Milano, 14 maggio 2019

Urgente Avviso di Sicurezza **Sistema di imaging O-arm™ 1000**

La presente comunicazione per informarvi che Medtronic Navigation sta volontariamente effettuando i seguenti aggiornamenti sui sistemi di imaging O-arm™ 1000 interessati:

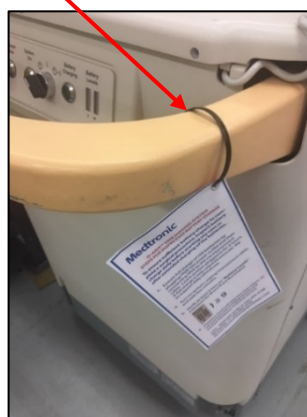
- 1) Allegare la targhetta visiva con le azioni di mitigazione allo IAS del vostro sistema di imaging O-arm™ 1000, come illustrato nell'immagine sotto riportata, e seguire le indicazioni come indicato.

*Attaccare la targhetta visiva con le azioni di mitigazione nella parte più a destra della maniglia di trasporto ① dello IAS. **NON ATTACCARE** la scheda sopra la barra di controllo ②.*

Figura 1

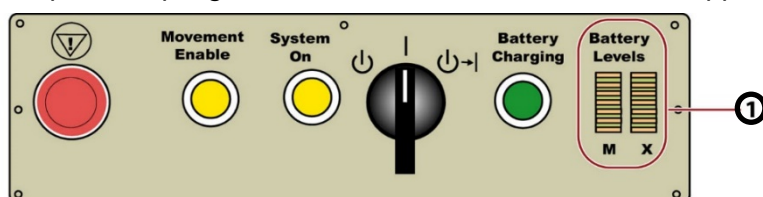
Spie del livello della batteria: sul pannello di controllo dell'alimentazione IAS mostrato in figura 1, entrambe colonne delle spie LED gialle (①) indicano i livelli della serie di batterie del motore (**M**) e della serie di batterie dei raggi X (**X**). Vedere "Spie del livello di carica della batteria" nel manuale per l'operatore per ulteriori informazioni sui livelli di carica delle batterie rappresentati dai LED a scorrimento. Vedere "Verifiche del funzionamento eseguibili dall'operatore" nel manuale per l'operatore per garantire il corretto funzionamento dell'apparecchiatura.
